DODATEK Č. 1

„Most přes Vrátecký (Dubičný) potok, České Budějovice“

Změnový list		č. 1
Název stavby:	Obytný soubor Dubičný potok, propojení V-R, most přes Vrátecký (Dubičný) potok	
SoD číslo objednatele:	2024001845	
Objednatel:	statutární město České Budějovice, IČ: 00244732	
Zhotovitel:	HOCHTIEF CZ a. s., IČ: 46678468	
Datum vystavení:	05.12.2024	
Popis a zdůvodnění změny:	SO 000 - Ostatní a vedlejší náklady SO 201 - Most Původní řešení projektu předpokládalo provedení mostu na mikropilotách. Během zkušebního vrtu (pro posouzení jádra vrtaných pilot) bylo zjištěno, že inženýrskogeologické poměry v místě předmětu plnění neposkytují s ohledem na své zvodnění dostatečně únosnou a stabilní základovou půdu. Závěrem IG posouzení z 10/2024 je doporučení založit hlubinným způsobem na širokoprofilových pilotách. Na základě tohoto posudku projektant zadávací dokumentace stavby (a statik) zapracoval výsledky z vrtu do dokumentace a přepracoval celou RDS.	
Přílohy:	č.1 rozpočet č.2 zakres do RDS, fotodokumentace č.3 harmonogram

Změnový list č. 1

Objekt:	ALFAPLAN, s.r.o. Obec: Česká Budějovice Místní část: Želiezovce	Datum:	11/2024
Stav:	OBYTNÝ SOUBOR DUBIČNÝ POTOK	Stav:	RDS
Objekt:	PROPOJENÍ V-R, MOST PŘES VRÁTEČKÝ POTOK	Stav:	C. ZALOŽENÍ
Průřez:	SO 201 - MOST / ZALOŽENÍ	Stav:	
Průřez:	ZALOŽENÍ MOSTU - TVAR	Stav:	2

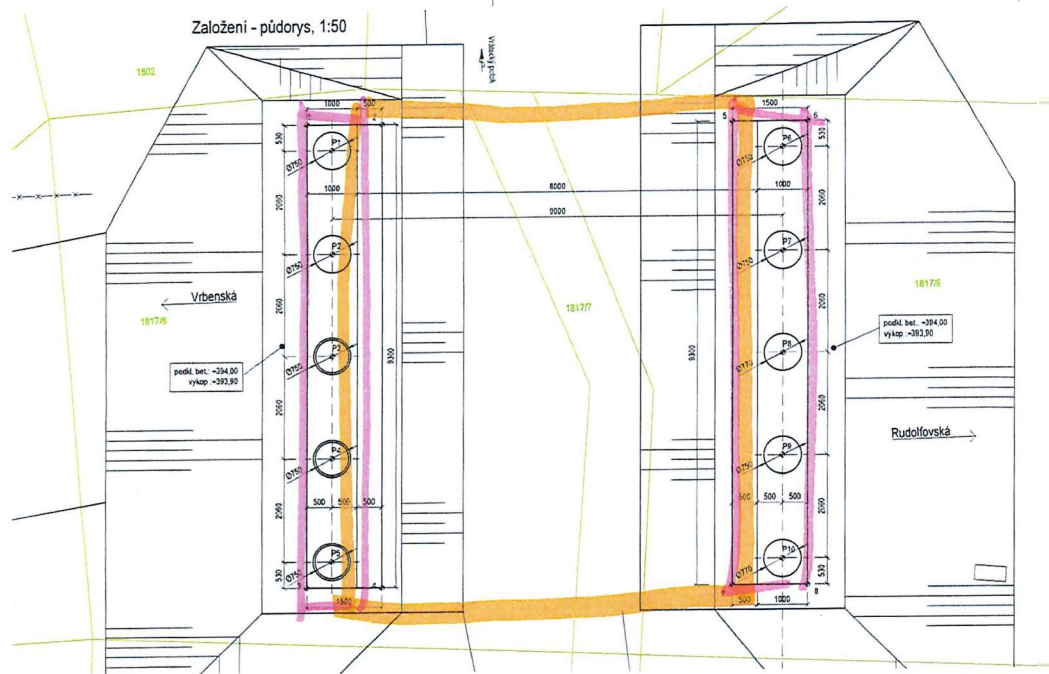
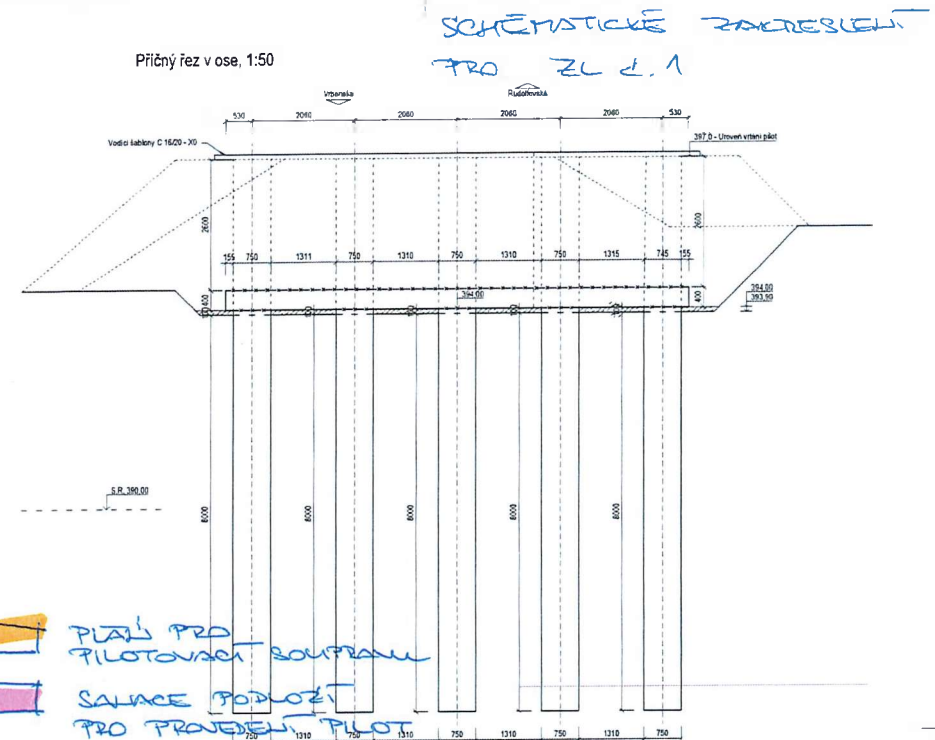
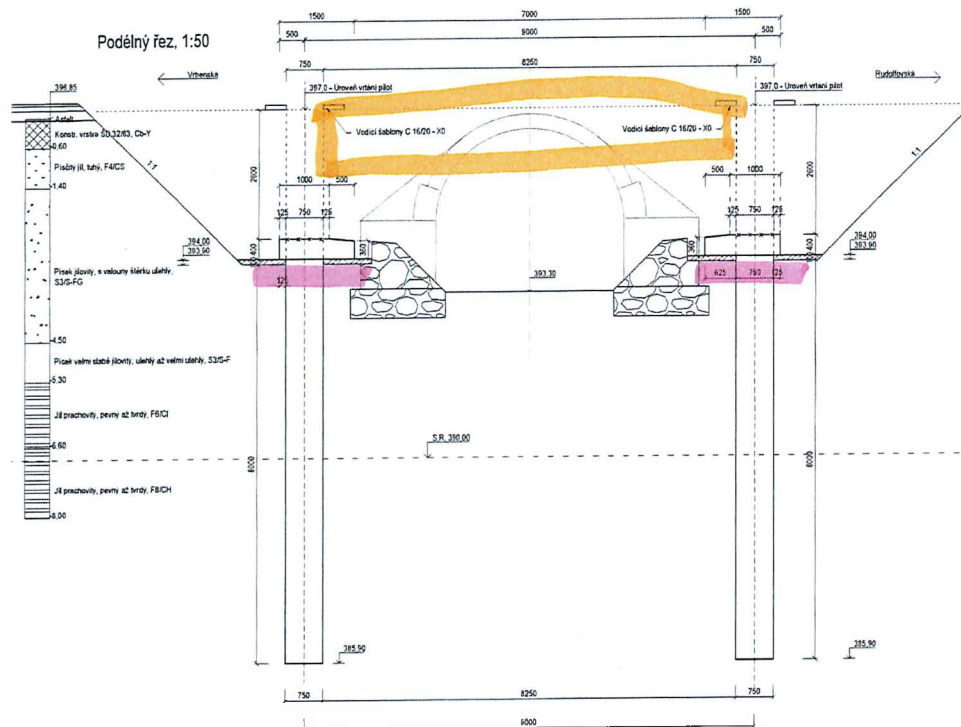
V rámci průzkumných vrtů v místě opěry budoucího mostu ukázaly výsledky vzorků po zhodnocení geologem, že založení mostu na mikropilotách dle projektové dokumentace není možné. Tento způsob založení je podle provedeného průzkumu vzhledem ke složení základové půdy zcela nevhodný. V návaznosti na tuto skutečnost bylo nutné, na základě nového statického výpočtu, změnit, resp. přepracovat celý způsob zakládání mostu. Vhodným způsobem založení mostu bylo zvoleno založení na velkopřůměrových pilotách. Změna způsobu založení mostu měla dopad také do řešení horní nosné konstrukce mostu, jejíž řešení bylo nutné na základě statického výpočtu přepracovat, včetně výkresů tvaru i výztuže. Z těchto důvodů se opozdilo předání staveniště zhotoviteli, tudíž k zahájení prací došlo později než dle předpokladů, což má dopad do pokračování ve stavebních pracích, které je z důvodu klimatických podmínek nutné přerušit, než bude možné pokračovat ve stavebních pracích a dodržovat technologické postupy. Do časových milníků tato skutečnost nemá dopad a termín pro dokončení díla se tímto dodatkem neprodlužuje.

Piloty: C 30/37 - XA2 - 3.0 m² / 1 pilota, 30.0m² / 10 ks pilot
Základové pásy: C 30/37 - XA2 - 5.8 m²
Podkladní beton: C 16/20 - X0 - 5.3 m²
Vodní laběry: C 16/20 - X0 - 3.0 m² - KARI kit
Ocel B500B (10 505 R)

- Piloty budou vrtány pod rovnou výštinou, která bude vyznačena.
- Při vrtání bude přitom odpovídající postup střešy. Délka piloty bude určována na místě podle skutečné zvláštních geologických vlnění.
- Vodní laběry pro vrtání pilot budou s 100 mm, budou vyznačeny 1. roztokem KARI kit.
- Dočasný nárys bude upraven dle technických měření subdistributivní pilot.
- Vodní laběry mohou být vyvolány - dle technického postupu subdistributivní pilot - nutný souhlas TDC.
